No. 06/IT/2021/DSP/DAP

INFORME DE VERIFICACIÓN TÉCNICA DEL PROYECTO:

OBRAS DE FACILITACIÓN DE ACCESO AL RECINTO PORTUARIO DE
PUERTO CORTÉS.

EMPRESA NACIONAL PORTUARIA

Ilustración 7- Canopy de Acceso y modificación entre columna y pedestal

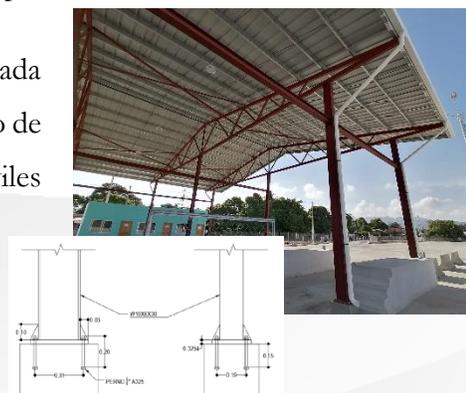
CANOPY DE ACCESO, es una estructura metálica montada sobre pedestales, fue construido dentro del predio del patio de contenedores, separado del mismo mediante barreras móviles tipo New Jersey, su diseño inicial fue modificado modelando la conexión entre columna W10x6x30 y el pedestal, así como la sección de los pedestales.

...9.02 COLUMNA METÁLICA PERFIL W10X6X30 L: 6M, INCLUYE PLACA DE BASE DE 12"X12"X1", INSTALACIÓN SOLDADURA ESTRUCTURAL CON E7018, PINTURA ANTICORROSIVA 2 CAPAS, PERNOS DE ANCLAJE DE GRADO 60 DE 3/4" X12" CON TUERCAS Y ARANDELAS

Comentario del Auditor: La aclaración enviada por parte de la Empresa Nacional Portuaria, no desvanece el presente hallazgo, lo anterior en virtud que, este Ente Contralor del Estado no señala en ningún momento que la obra construida se desmejoró en relación a su condición inicial o le falta calidad con respecto a la contratada, asimismo, se comprende que un método alterno de construcción no es sinónimo de un cambio de especificación técnica, el hallazgo indica únicamente la falta de cumplimiento al ítem del contrato, ya que el mismo se alteró sin realizar una Orden de Cambio y/o Modificación de Contrato correspondiente.

En contraposición a lo mencionado en el informe de auditoría sobre el incumplimiento de la especificación técnica aplicada a esta actividad, se aclara que en ningún momento se ha contravenido la misma, lo anterior lo soportamos de acuerdo a las siguientes aclaraciones:

...Se optimizó la modelación de la conexión entre columna W10x6x30 y el pedestal, así como la sección del pedestal.

- *Los tubos galvanizados de las cuerdas Inferiores y superiores de la cercha serán de 4"x6"x3/8".*
- *El ángulo que conforman las breces de la cercha cambiaran a tubo HSS 2- 1/2"x2- 1/2"x1/4".*
- *Todas las uniones en la cercha serán con soldadura de filete E70XX-3/16".*
- *La placa que conecta la columna W10x6x30 con el pedestal deberá de tener las dimensiones 0.25m x 0.37m x l".*
- *El pedestal cambia a las dimensiones 0.35m x 0.50m*
- *La zapata aislada de lm x lm, tendrá un espesor de 35cm.*
